Notas de la versión 16 del firmware de la Shearwater Teric

VERSIÓN 16 27/MAY/2019

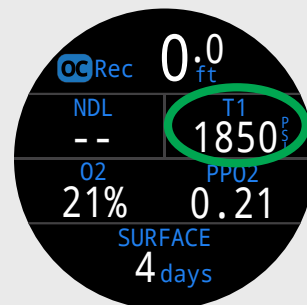
En el diseño de pantalla estándar del modo OC Rec (arriba, a la derecha), el espacio del TTS ahora puede reemplazarse por otros campos de información.
